Bericht des Kärntner Landesrechnungshofs

**Generalsanierung der
Fachberufsschule Völkermarkt
(Großvorhabensüberprüfung)**

LRH-BERICHT-2/2026

Abbildung 4: Ablauf Soll-Kosten-Berechnung

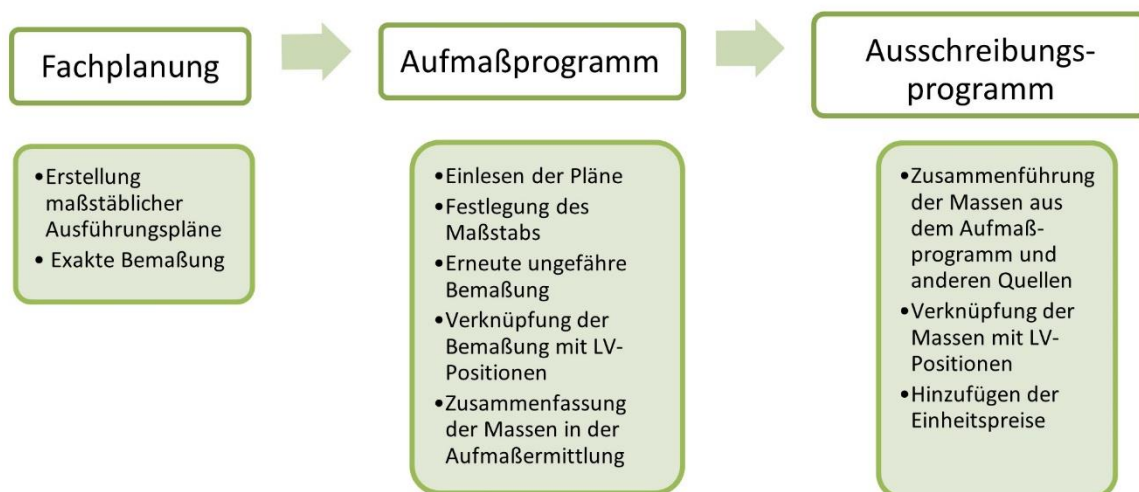
Der Ablauf der Mengenermittlung zeigte, dass gewisse Arbeitsschritte mehrfach durchgeführt wurden. So waren die bereits durch die Fachplanung erstellten Pläne mit exakter Bemaßung nochmals im Aufmaßprogramm durch ungefähre Bemaßungen ersetzt bzw. erweitert. Die bereits maßstäblich vorliegenden Pläne der Fachplanung las der Planer nochmals in das Aufmaßprogramm ein und legte den Maßstab erneut fest. Weiters erfolgte die Zuordnung der Mengen zu den Positionen des Leistungsverzeichnisses einmal im Aufmaßprogramm und ein weiteres Mal im Ausschreibungsprogramm.

Die mehrfache Ausführung gleicher Arbeitsschritte in unterschiedlichen Programmen bedeutete eine erhöhte Fehleranfälligkeit. Darüber hinaus bestand ein erhöhter Aufwand, kostenrelevante Planänderungen durchgehend von der Planung bis zum Leistungsverzeichnis einzuarbeiten.

- 27.2 Der LRH kritisierte, dass der Planer gleiche Arbeitsschritte im Ablauf der Soll-Kosten-Berechnung mehrfach ausführte und dass die Genauigkeit der Bemaßung im Prozess abnahm. Der LRH empfahl, den Ablauf der Soll-Kosten-Berechnung bei weiteren Projekten zu vereinfachen und die Berechnung auf bereits bestehenden Plänen aufzubauen. Arbeitsschritte sollten nur einmal durchgeführt und möglichst wenig unterschiedliche Programme verwendet werden.

Abbildung 5: Lageplan der Werkhallen

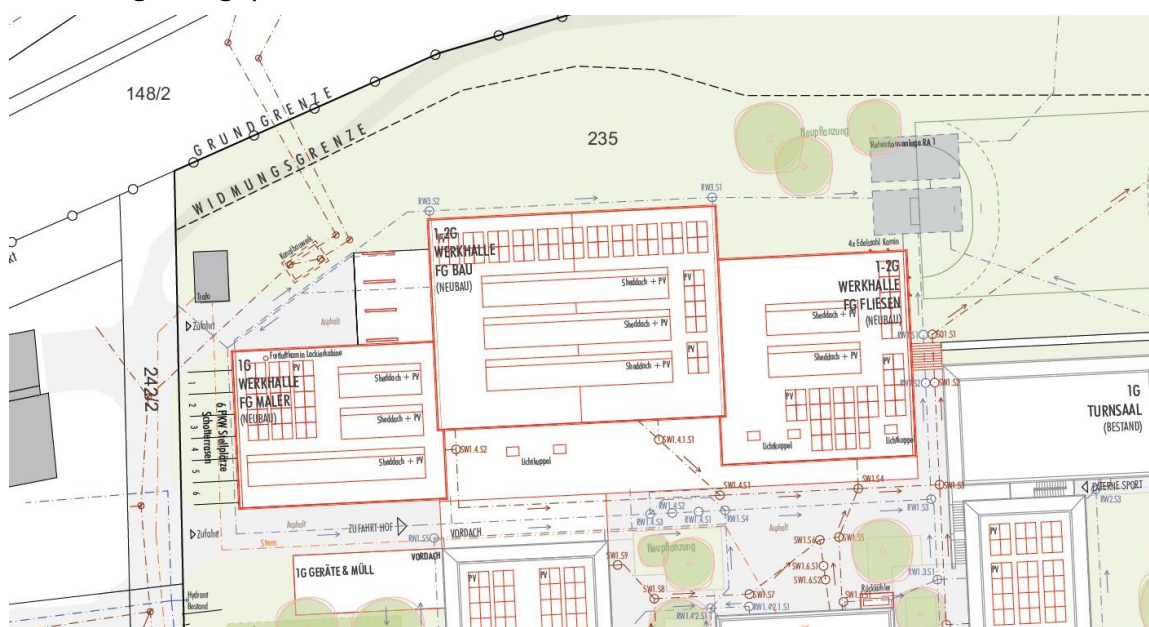
Die Planungsunterlagen bestanden aus einem übergeordneten Lageplan und gesondert für jede Halle erstellten Grundrissplänen, Schnitten, Ansichtsplänen und Detailplänen. Für alle Werkhallen gab es zwei Planschnitte. Darüber hinaus waren diverse Aufbautenkataloge wie beispielsweise für den Wandaufbau und unterschiedliche Übersichtslisten wie zum Beispiel Türlisten vorhanden. Für die Einrichtung waren Einrichtungsmappen bestehend aus Planbeilagen und einer Auflistung der Einrichtungsobjekte vorliegend.

Der LRH kritisierte, dass es für die versetzten Werkhallen mit unterschiedlichen Geschoßzahlen in Summe nur zwei Planschnitte gab. Um die planliche Darstellung zu verbessern und somit die Leistungen konkreter darzustellen, empfahl der LRH hinsichtlich der funktionalen Ausschreibung weitere Planschnitte unterschiedlicher Bereiche hinzuzufügen.

Abbildung 6: Werkhalle Schnitt Bereich Bodenplatte

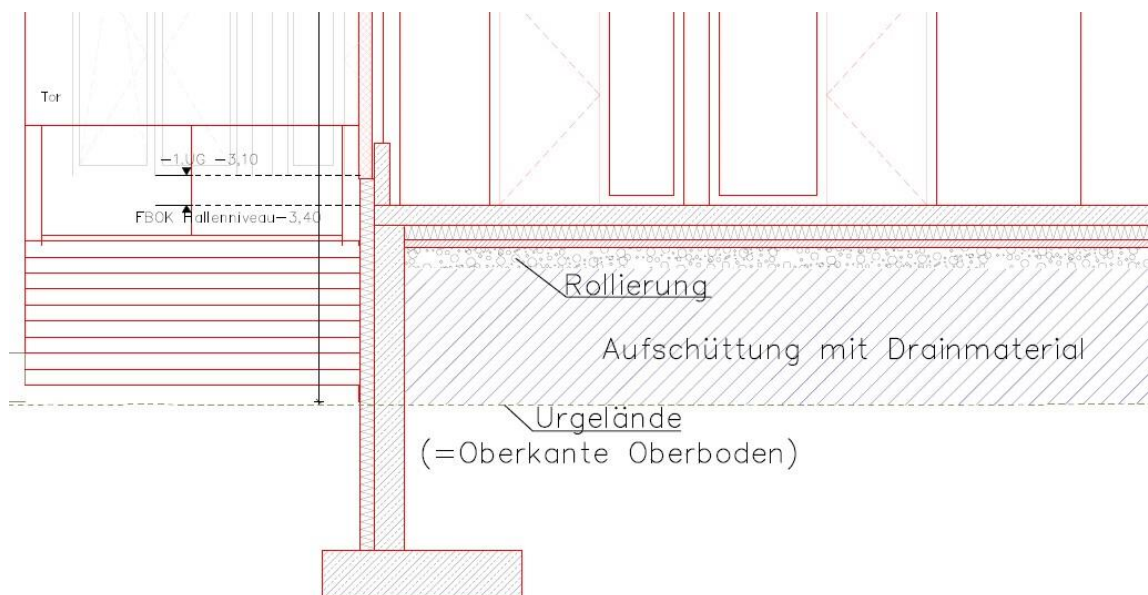
Die Berechnung der Aufschüttung mittels Drainagematerial erfolgte oberhalb des Urgeländes bis zur Rollierung. Dabei waren seitens der Planer die Vorabträge des Oberbodens in der Kubatur der Aufschüttung nicht berücksichtigt worden.

Die Berechnung der Erdbaumassen erfolgte entgegen dem Berechnungsschema des Landesimmobilienmanagements anhand von Entwurfsplänen und nicht auf Basis der Ausschreibungsplanung. Abänderungen und Präzisierungen, die in der Ausschreibungsplanung eingearbeitet waren, berücksichtigte der Planer nicht oder nur teilweise. Kosten für diverse Kleinpositionen waren als pauschaler Aufschlag mit 5% der Baukosten berücksichtigt und waren nicht genau berechnet.

Der LRH kritisierte, dass der Planer die Berechnung der Soll-Kosten anhand von Entwurfsplänen durchführte und daher Änderungen in der Ausschreibungsplanung nicht berücksichtigte. Der LRH empfahl, die Soll-Kosten auf Basis der Ausschreibungsplänen zu berechnen oder wesentliche, kostenrelevante Planänderungen zu berücksichtigen.

Abbildung 8: Schnitt Fundament Ausschreibungsplanung

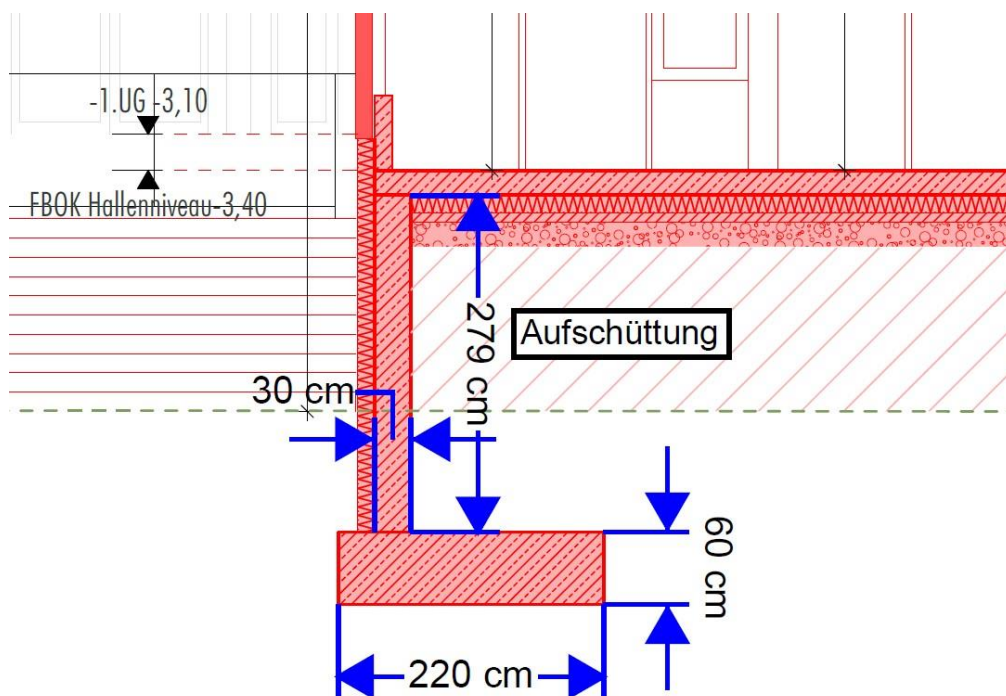
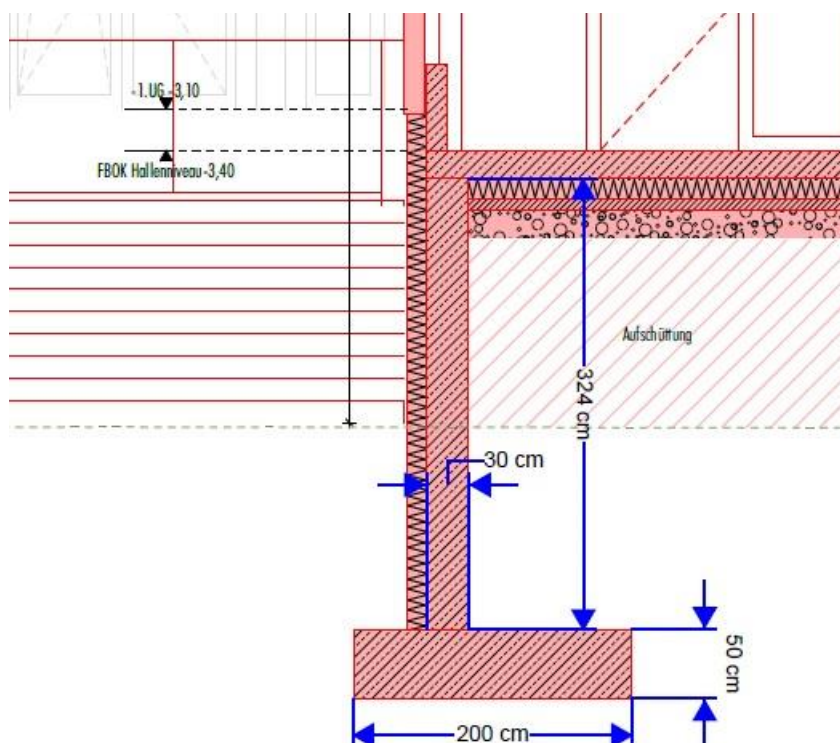
Die Massenberechnung der Betonarbeiten erfolgte anhand der Planunterlagen der Baueinreichung im Juli 2025 für den Baubescheid. Planungsfortschritte, wie die statische Berechnung inklusive der Ausschreibungspläne, die im November 2025

Der Vergleich der beiden Planstände zeigt erhebliche Unterschiede in der Dimensionierung und Höhe des Fundaments. Die Bewehrung berechnete der Planer über die Betonkubatur und den ermittelten Bewehrungsgraden aus der statischen Berechnung. Durch die Verwendung eines veralteten Planstands erwies sich in weiterer Folge auch die abgeleitete Menge der Bewehrung als ungenau.

- 32.2 Der LRH kritisierte, dass die Betonmassen und Stahlmengen anhand der Einreichplanung berechnet waren, die von der detaillierten Ausschreibungsplanung stark abwichen. Um eine Kostengenauigkeit von $\pm 10\%$ einzuhalten, empfahl der LRH, die Statik zu berücksichtigen und die Ausschreibungsplanung zu Grunde zu legen.

Abbildung 9: Massenberechnung der Stahlbetondecke

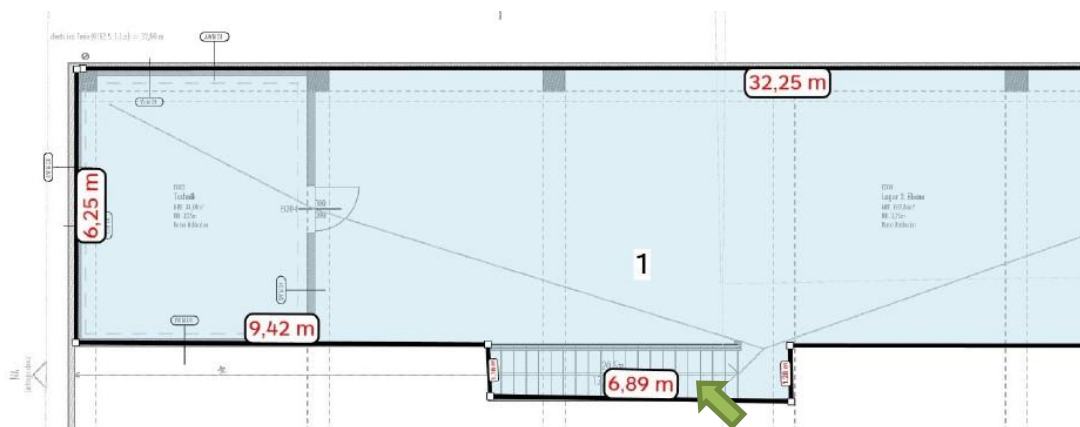
Unter der Stiege war gemäß des Raum- und Funktionsprogramms eine begehbare Stiegenkoje geplant. Ein diesbezüglicher Raumstempel fehlte jedoch im Lageplan.

Abbildung 13: Ausschnitt Aufmaßbeilage

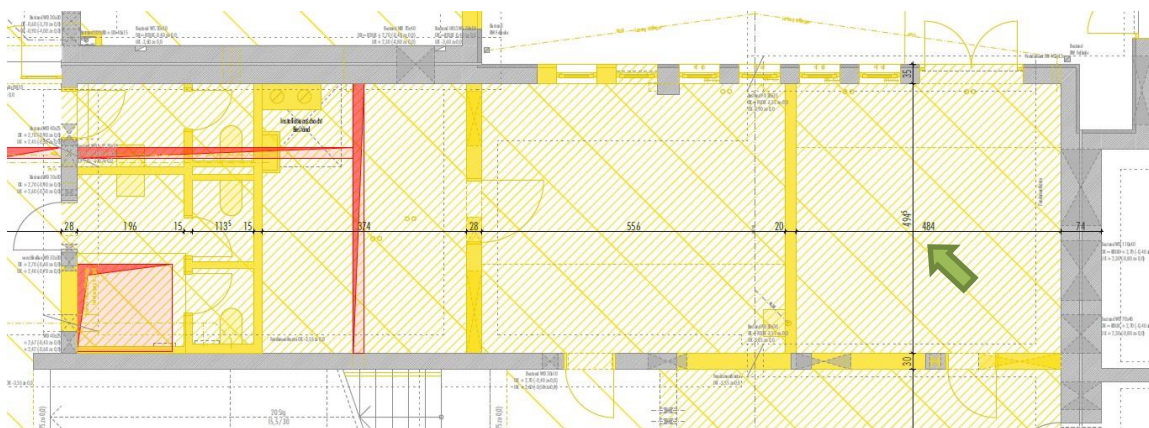
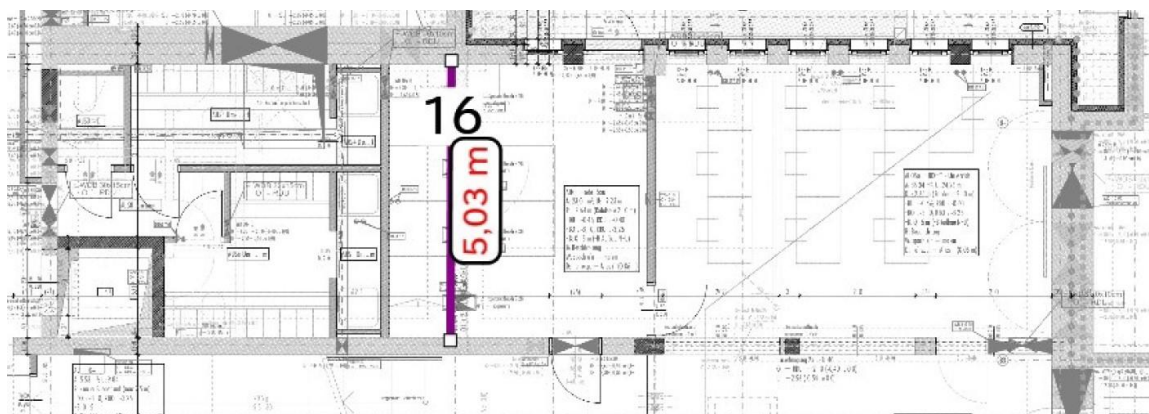
Die Planbeilagen der Aufmaßermittlung erstellte der Planer gemäß dem Ablaufschema der Soll-Kosten-Berechnung und verwendete ein Aufmaßprogramm. Der Abbruchplan war prinzipiell farbig geplant und die darin dargestellten Abbrüche in Gelb gekennzeichnet. Im Aufmaßprogramm waren die Pläne jedoch Schwarzweiß dargestellt und die abzutragenden Bauteile versah der Planer mit einer gesonderten Bemaßung. Durch das Einspielen ohne Farbe war das Plausibilisieren und die Nachvollziehbarkeit der erstellten Aufmaßbeilagen ohne Hinzuziehen der Abbruchpläne nicht möglich. Darüber hinaus hinterlegte der Planer für die Berechnung der Abbrüche unterschiedliche Plantypen, wie beispielweise Abbruchpläne und allgemeine Grundrisspläne. Dies erschwerte die Nachvollziehbarkeit zusätzlich.

Die eingelesenen Pläne waren teilweise in einer schlechten und unlesbaren Qualität, sodass originale Planbeschriftungen und Plankopfbeschriftungen, wie beispielsweise das Erstellungsdatum oder Plannummer, nicht erkennbar waren.

In den Abbruchplänen war bereits die Bemaßung der Wandabstände enthalten, wie der grüne Pfeil in der Abbildung des originalen Abbruchplans zeigt. Die gesonderte zusätzliche Bemaßung im Aufmaßprogramm war nicht nachvollziehbar und entsprach nicht der tatsächlichen Abmessung.

Abbildung 17: Darstellung der Fenster in den Berechnungsunterlagen

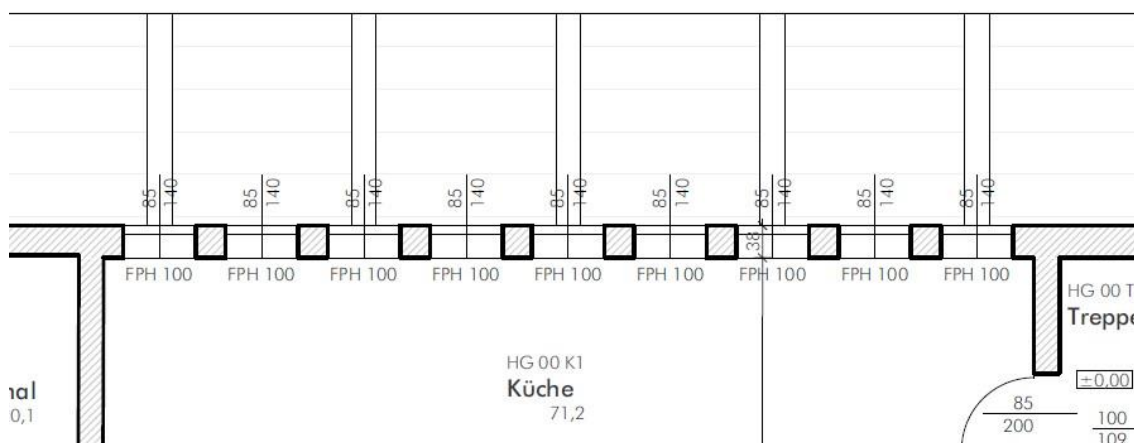
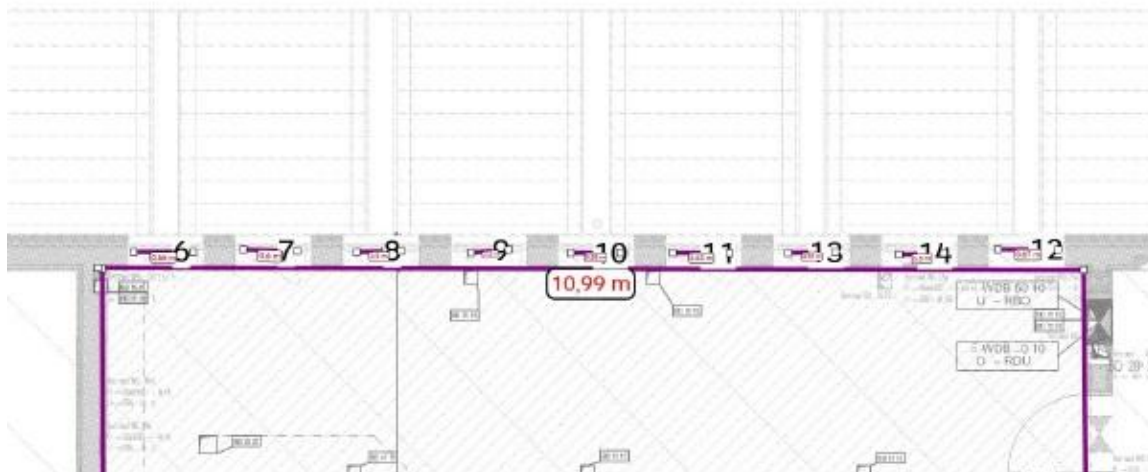
Bei der Berechnung der Fläche für den Abtrag von Fliesen inklusive Dünnbett ermittelte der Planer zuerst die gesamte Wandfläche und brachte Aussparungen und Öffnungen wie Türen und Fenster in Abzug. Als Beispiel sei hier die Berechnung des Küchenbereichs erwähnt. Die Abmessungen der in Summe neun Küchenfenster war prinzipiell in den Bestandsplänen ersichtlich und mit 85 cm Breite und 140 cm Höhe angegeben.

Abbildung 18: Bemaßung für Verputzfläche ohne Abzug der Doppeltüre

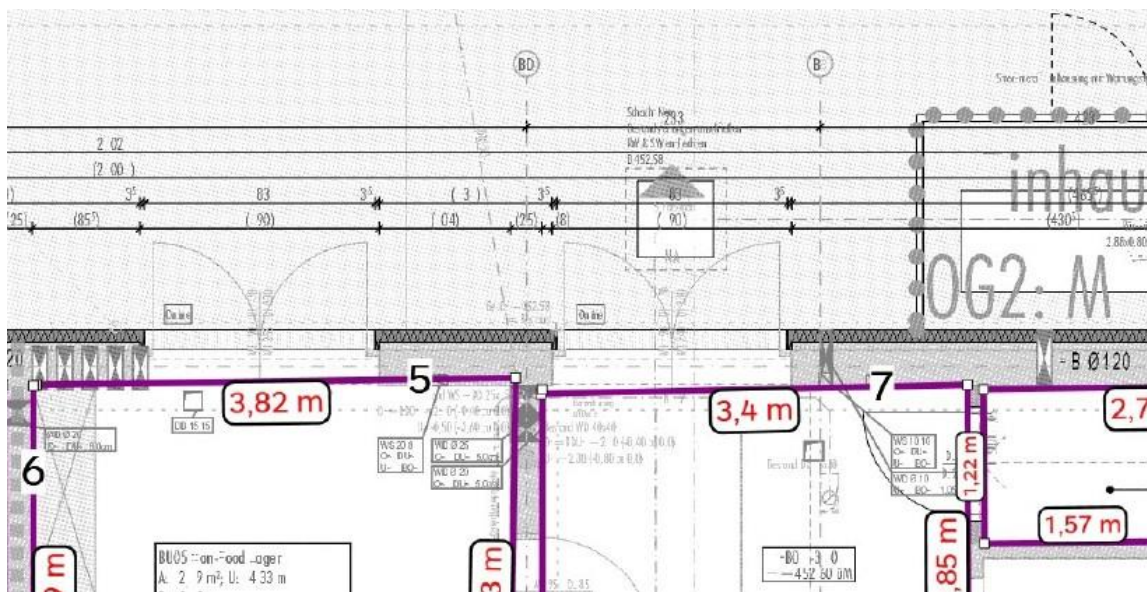
Bei der Berechnung der Putzarbeiten berechnete der Planer die gesamte Wandfläche ohne Abzüge der Öffnungen. In folgender Abbildung ist exemplarisch die

durchgerechnete Wand im Bereich einer Doppeltüre mit einer Mauerlichtbreite von 190 cm und einer Mauerlichthöhe von 255 cm dargestellt:

Abbildung 19: Ausschnitt aus der Berechnungsbeilage für die Verputzarbeiten

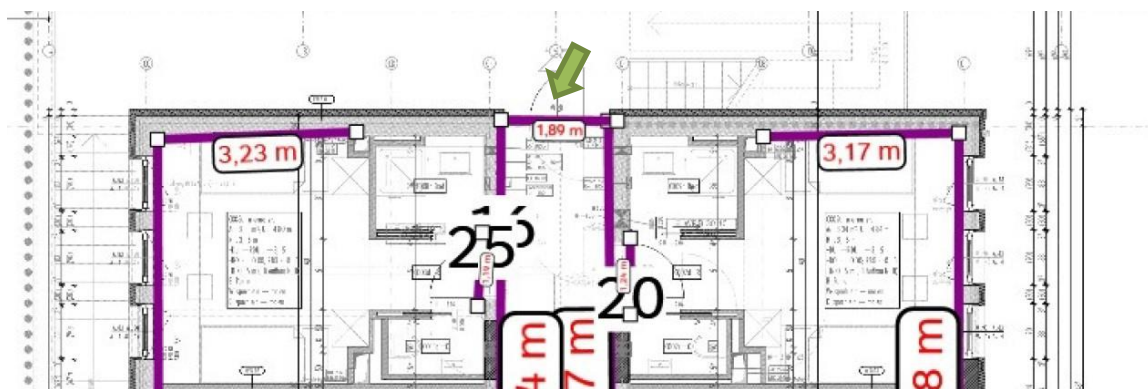
Die Putzarbeiten berechnete der Planer mit Soll-Kosten von 121.224 Euro. Einige Wände, an denen der Putz entfernt werden sollte, sollten erneuert und nicht saniert werden. Die Flächen für Putzabtrag, Putzauftrag und Putzsanieung stimmten nicht überein. Darüber hinaus war eine Außentüre ebenfalls in die verputzte Fläche eingerechnet.

Abbildung 21: Betonrasenplatten ohne Randleisten

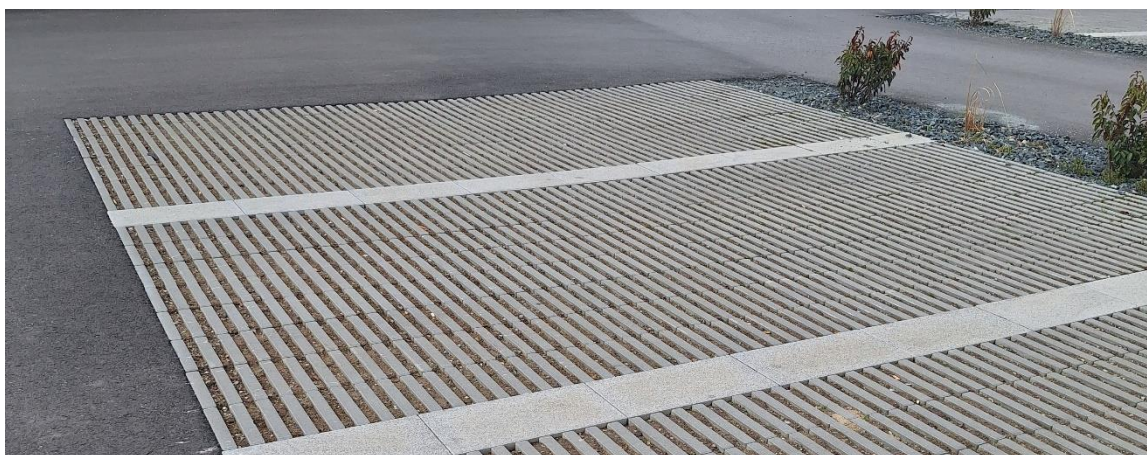
Die höchsten Einzelpositionen waren die Betonrasenplatten mit 42.857 Euro und die Randleisten aus Schwarzstahl mit 41.229 Euro. Die Planung sah im Bereich der Abstellplätze entsiegelte Flächen aus Betonrasenplatten vor, die mit Randleisten aus Schwarzstahl umrandet waren.
